Doc. No. L5-95JY251 R1

発電用原子炉施設に係る特定機器の 設計の型式証明申請

設置許可基準規則への適合性について (コメント回答)

三菱重工業株式会社

● 設置方法の概要

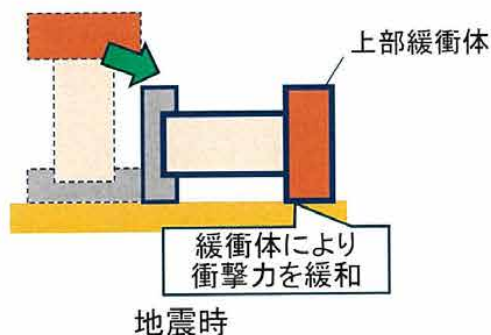
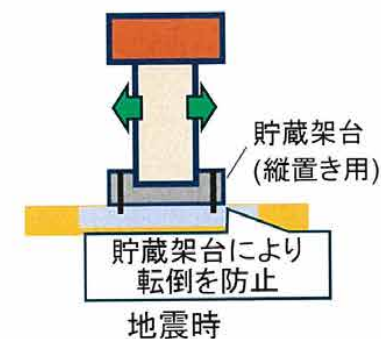
指摘事項(No.1-2)

縦置き姿勢で設置する方式における緩衝体の設置有無について説明すること。

設置方法一覧を下表に示す。横置きでは、上部及び下部に、縦置きでは、上部に緩衝体を設置する。各設置方法の概要をP.12に示す。また、縦置き②(貯蔵架台で転倒を防止)の安全評価及び審査方針概要をP.13~P.14に示す。縦置き②では、津波荷重、竜巻荷重及び周辺施設の損壊による重量物落下への安全性向上のために上部緩衝体を設置している。また、各設置方法での想定条件をP.15~P.17に示す。

: 緩衝体の装着により蓋部の金属部への衝突が生じない

: 緩衝体の装着により蓋部の金属部への衝突が生じない

: 貯蔵架台により兼用キャスクの転倒を防止
